# Réponses EDF à l'avis du 23 mars de la Mission régionale d'autorité environnementale Provence-Alpes-Côte d'Azur sur le projet de curage du piège à graviers du Buëch pour la période 2023 – 2033 sur la commune de Sisteron (04) (avis N° MRAe 2023APPACA20/3390)

Les réponses apportées par EDF aux différentes remarques de la Mission d'autorité environnementale reprises ci-dessous sont indiquées en bleu.

- **Données 2018**
  - Impacts bruts et résiduels sur les habitats

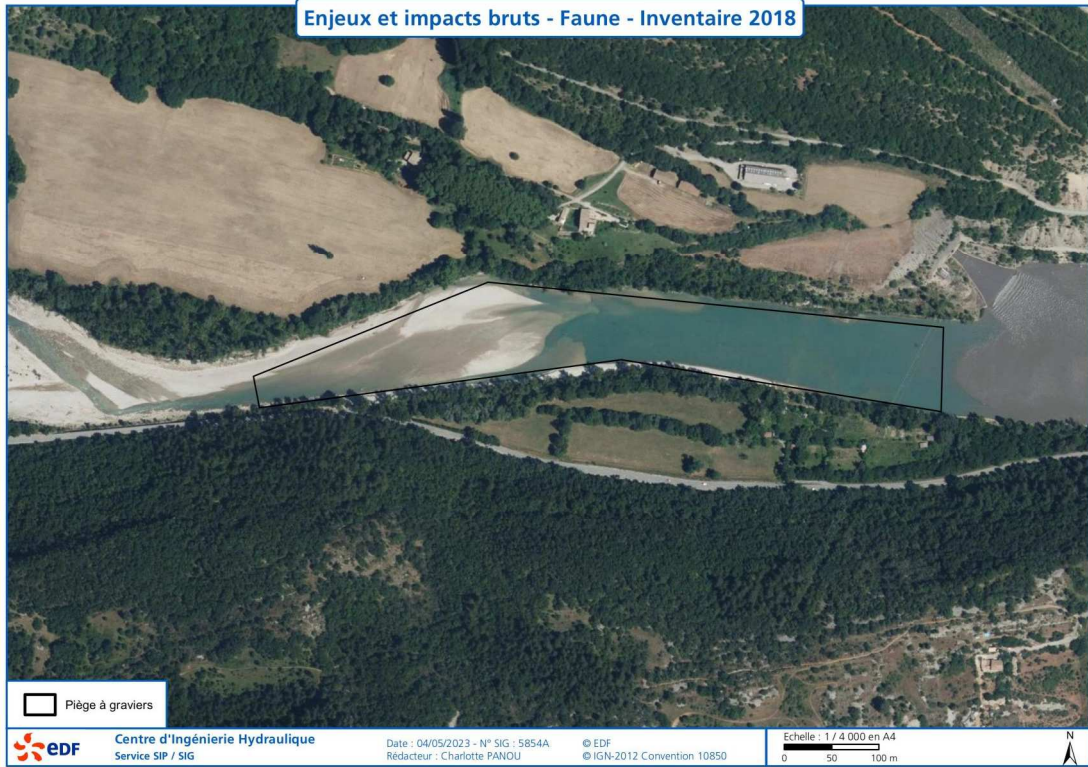
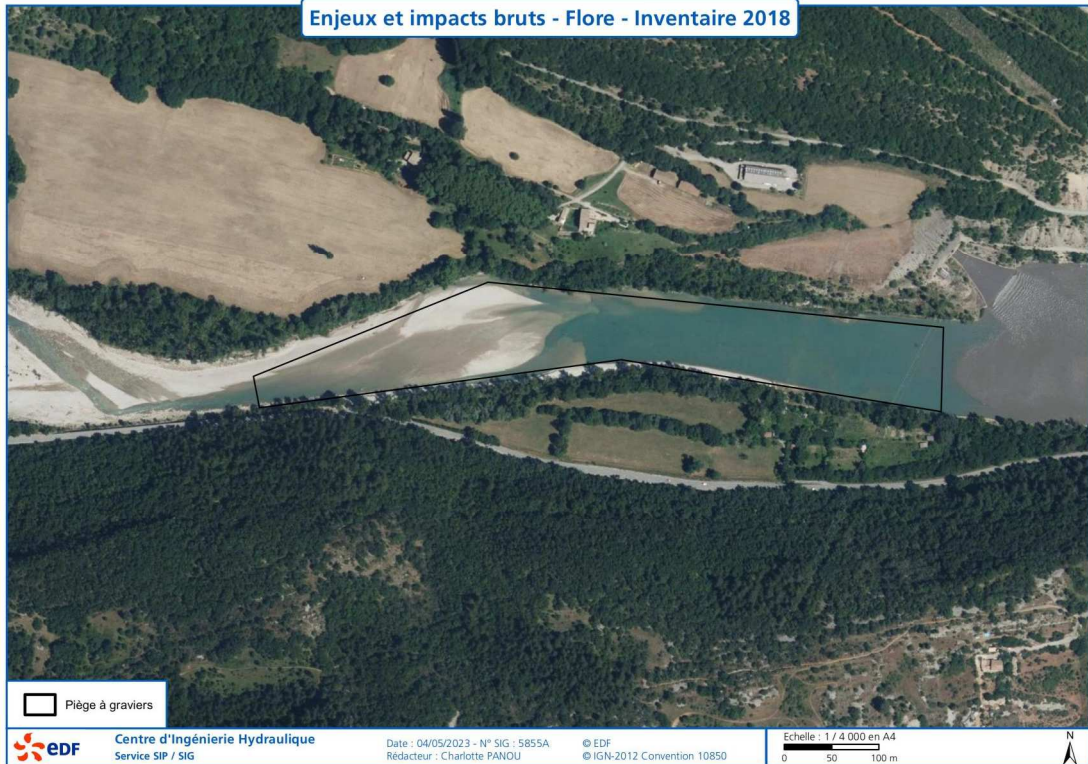
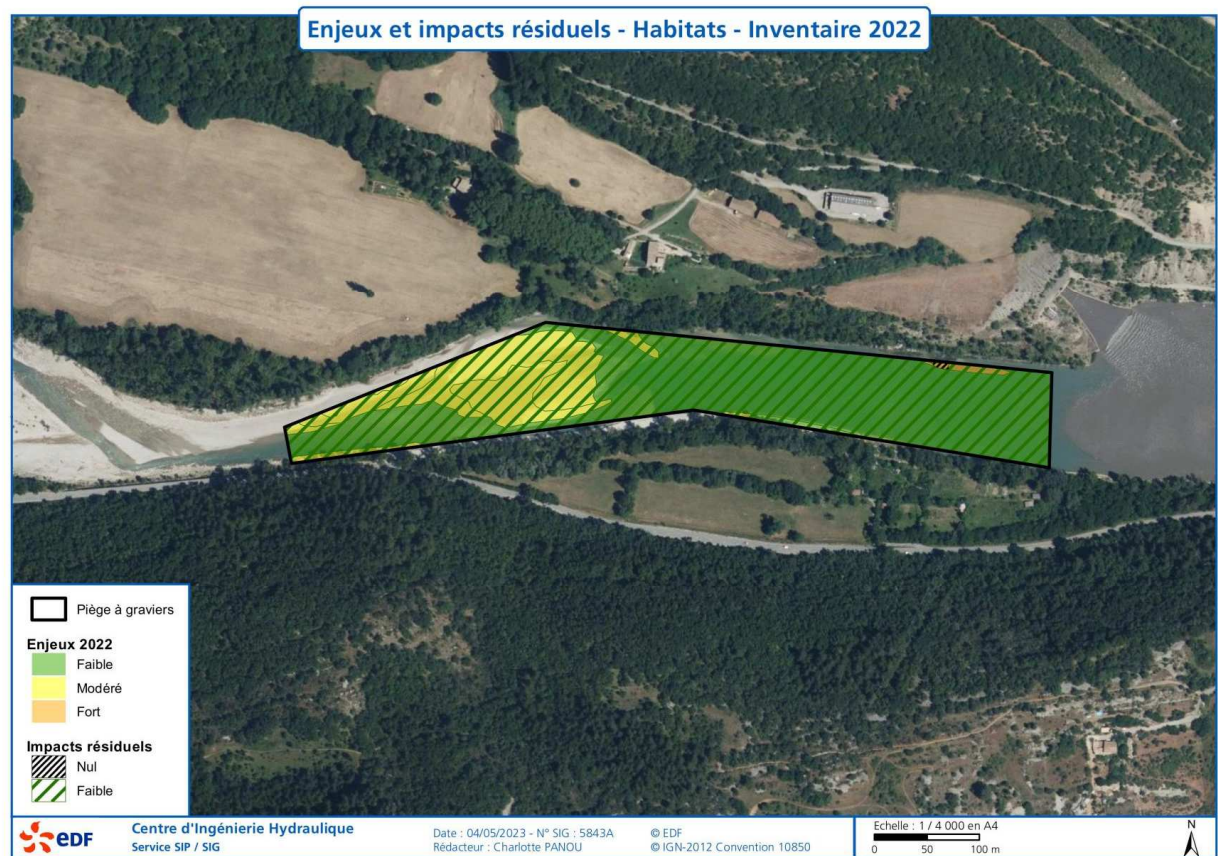
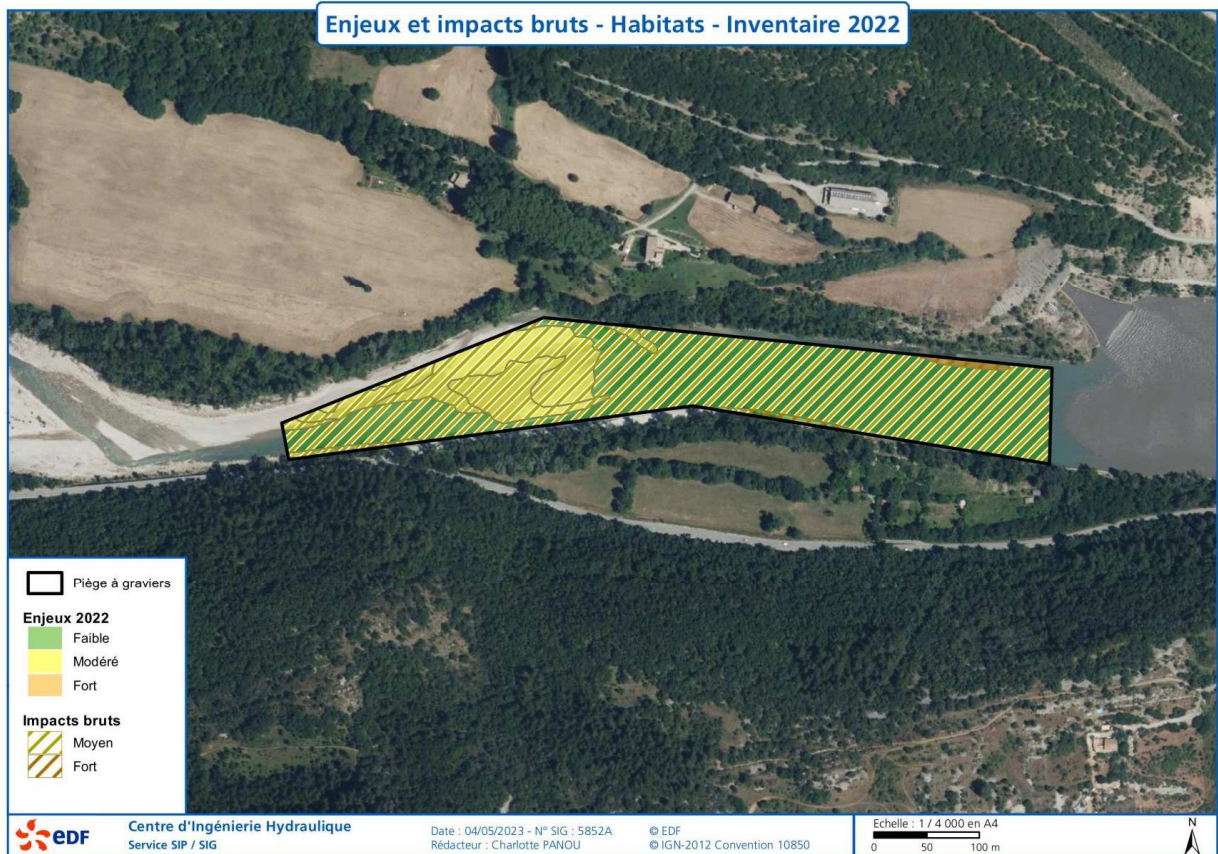
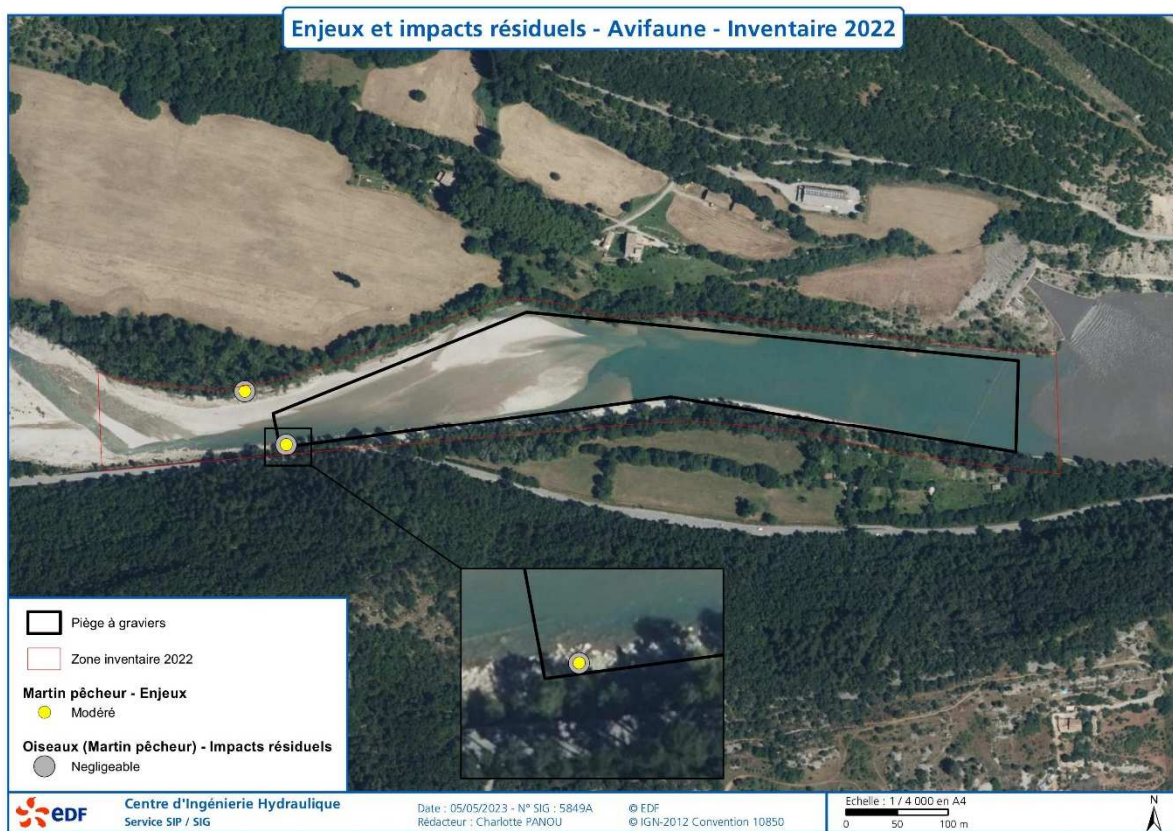
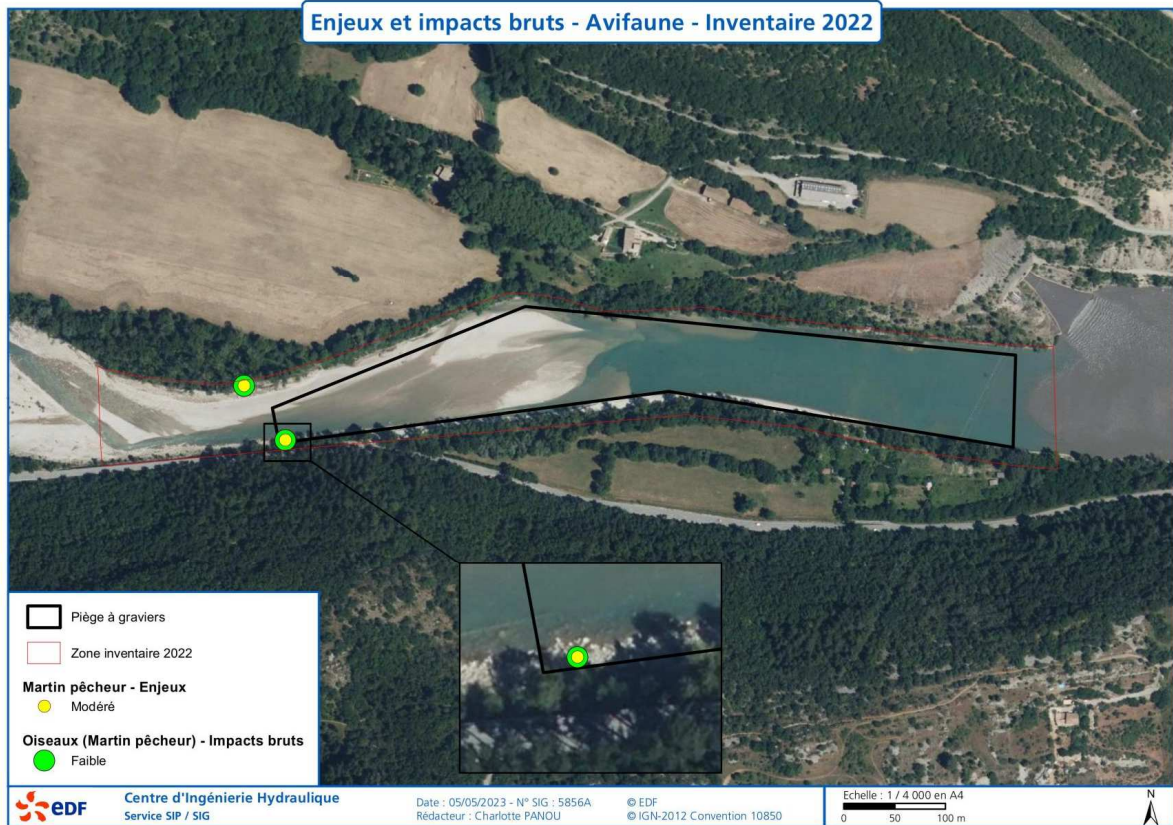
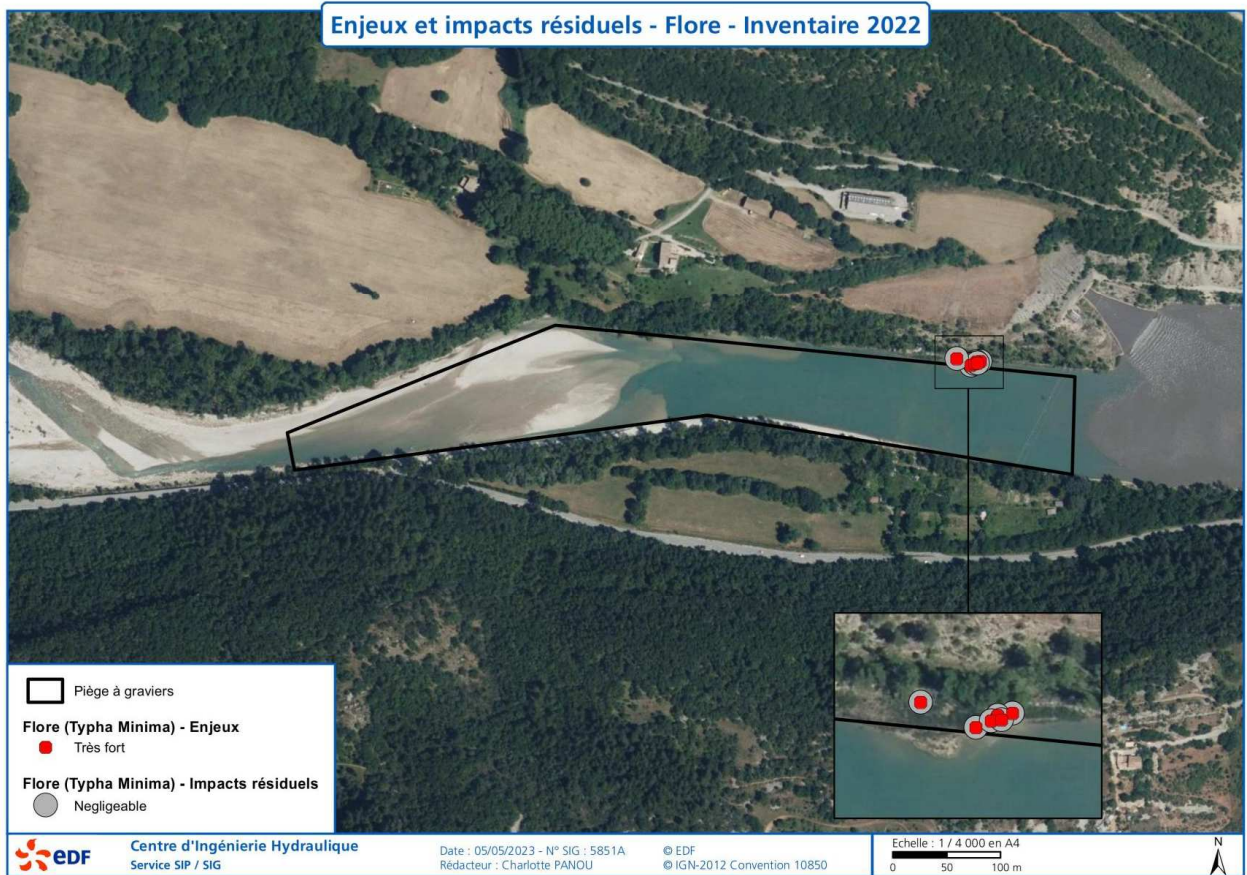
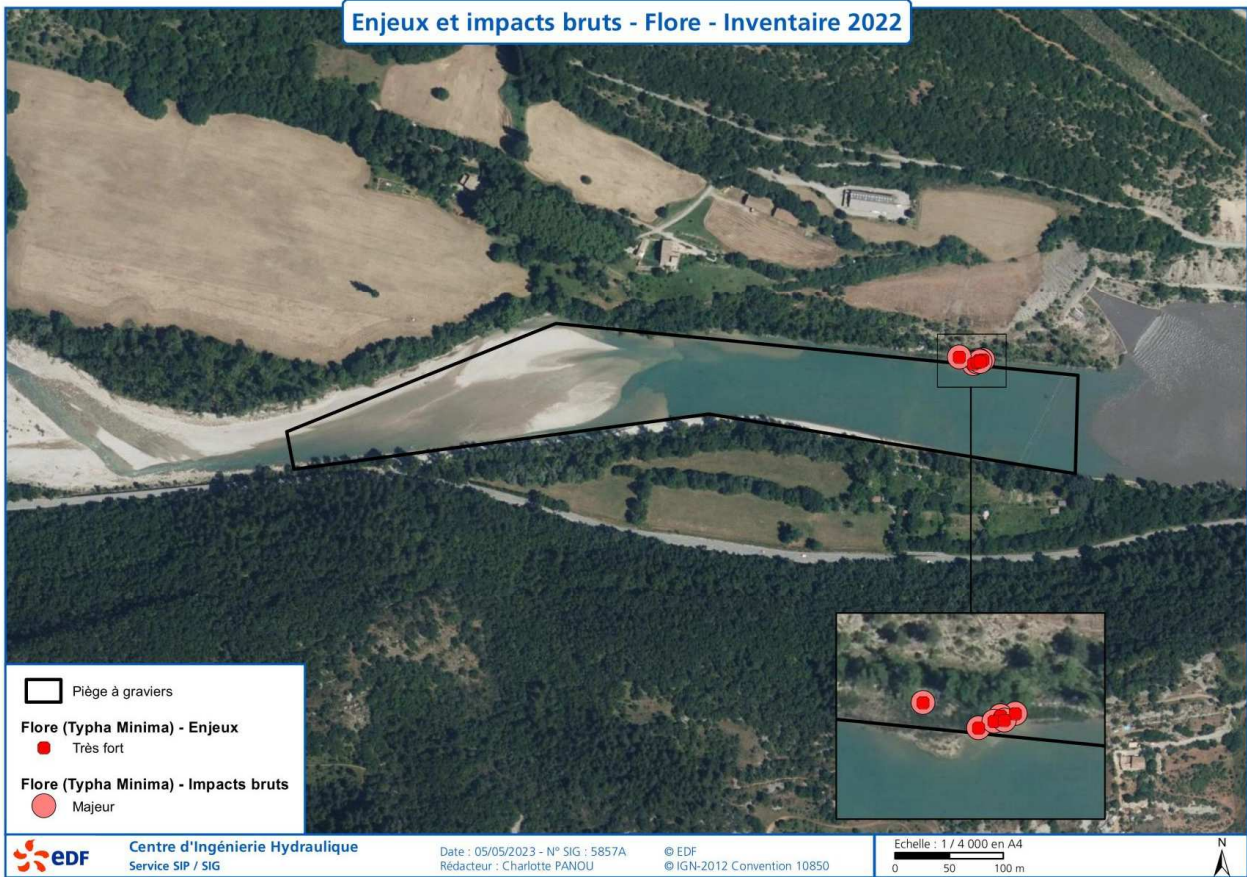
**La MRAe recommande de caractériser et de localiser plus précisément l'impact brut du projet sur les habitats et espèces (flore et faune) potentiellement concernés par les opérations de curage du piège.**

Comme indiqué précédemment, le choix a été fait de dissocier les années 2018 et 2022 dans les représentations graphiques sur les habitats naturels, la faune et la flore patrimoniale.

Les impacts bruts et résiduels (impacts résiduels estimés après la séquence de mesures d'évitement ou de réduction) ont été caractérisés dans l'emprise du piège à graviers et ses abords immédiats. C'est pourquoi les cartes 2018 pour les impacts sur la flore et faune ne figurent pas

d'éléments, les espèces patrimoniales se trouvant en dehors de l'emprise du curage et de ses abords immédiats.

Evolution interannuelle des densités d'apron sur le Buech – nbre ind/10m<sup>2</sup> (données Université Aix Marseille)

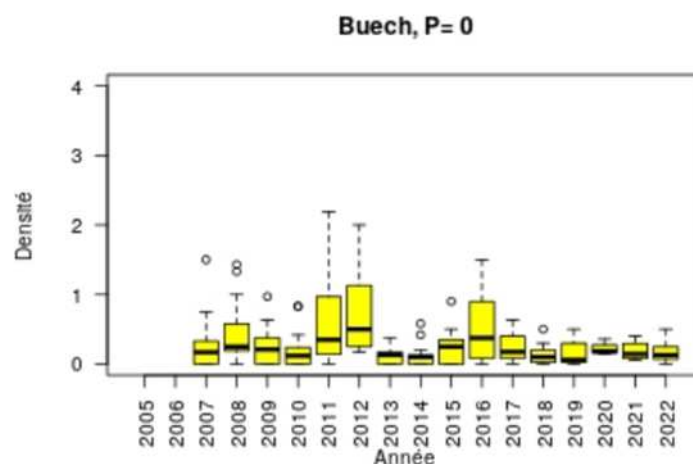
***La MRAe recommande de préciser la dynamique de la population d'Apron du Rhône potentiellement concernée par le projet afin d'éclairer la nécessité ou non de mise en place d'une compensation.***

EDF estime que le dossier est complet du point de vue de l'analyse de la population d'Apron avec un suivi annuel des populations depuis 2007 et plus de 10 ans de période d'exploitation du piège à graviers. La quantité importante de données acquise au travers de cette chronique permet de faire des comparaisons année par année et ne montre pas d'incidence sur la dynamique de population. Le tronçon aval n'est pas un secteur de frayères d'Apron, et la retenue n'est pas propice à l'Apron.

Les données disponibles sur les suivis des populations d'Aprons réalisées par l'Université Aix-Marseille sont à l'échelle du Buech aval entre Laragne et le piège à graviers du Buëch. Elles donnent des tendances évolutives. Sur la base de ces données, les analyses des experts de l'Université Aix Marseille permettent de conclure qu'il n'y a pas d'évolution significative sur la période de suivi des populations depuis quinze ans.

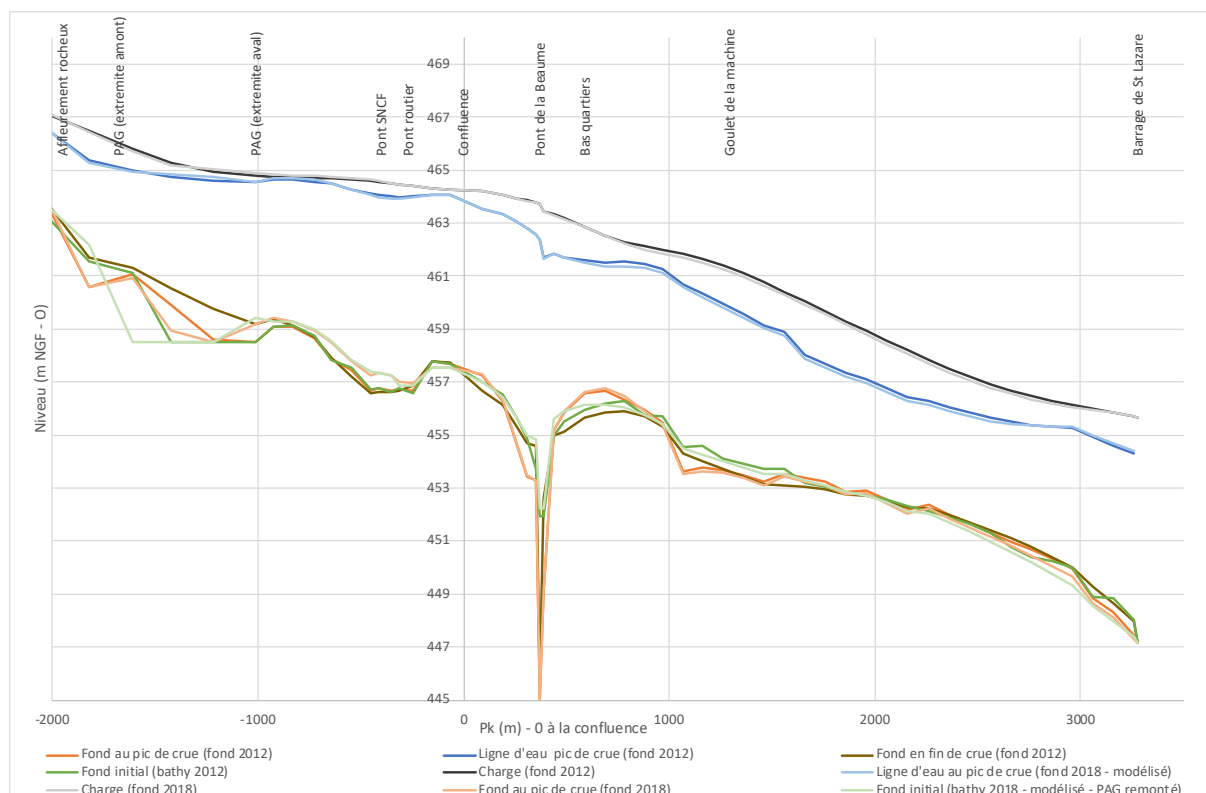
***La MRAe recommande de justifier à l'aide de données techniques actualisées, la capacité du piège à graviers dans sa nouvelle configuration à remplir les objectifs qui lui ont été assignés en termes de protection de Sisteron vis à vis du risque d'inondation.***

EDF a modélisé l'évolution des fonds notamment au niveau des secteurs exposés de Sisteron dans la nouvelle et future configuration du piège. Cette évolution des fonds ne montrant pas d'aggravation, les lignes d'eau n'avaient pas été recalculées pour une crue centennale.

Suite à la remarque de l'Autorité environnementale, le calcul des lignes d'eau en crue centennale avec la nouvelle configuration du piège est présenté ci-dessous.

La modélisation en crue centennale (telle que décrite au paragraphe 2.1.3.3. p 51 - ou p. 52 du fichier numérique pdf - de l'étude d'impact et dans l'annexe 2) a été réalisée sur la base de la bathymétrie de 2012 et sur la base de la bathymétrie obtenue au bout de 6 ans (2018) par modélisation avec le piège dit « aval » dans sa future configuration. Ces 2 bathymétries correspondent aux bathymétries présentées au paragraphe 2.2.3.2 p.70 (ou p. 71 du pdf) de l'étude d'impact en figure 35.

L'objectif est de comparer au droit des zones à enjeux de Sisteron (Bas Quartier), la ligne d'eau en crue centennale avec le fond en 2012 (au moment de la mise en place du piège) et le fond au bout de 6 ans avec le piège dans sa nouvelle configuration.

Il est possible de voir sur le graphique ci-dessus que la ligne d'eau en crue centennale est très légèrement plus basse (moins de 20 cm) avec le piège à graviers dans sa nouvelle configuration qu'avec le fond 2012 ; ce qui traduit l'objectif du piège à savoir le non-exhaussement des fonds en lien avec les apports de sédiments grossiers au niveau des Bas Quartiers (ce qui était visible sur la figure 35), et par conséquent le non-exhaussement de la ligne d'eau en crue centennale. Les résultats sont similaires avec le piège à graviers remonté vers l'amont. NB : il est important de noter que ces modélisations ont été réalisées pour évaluer l'impact des sédiments grossiers uniquement. Les sédiments fins ne sont pas pris en compte.
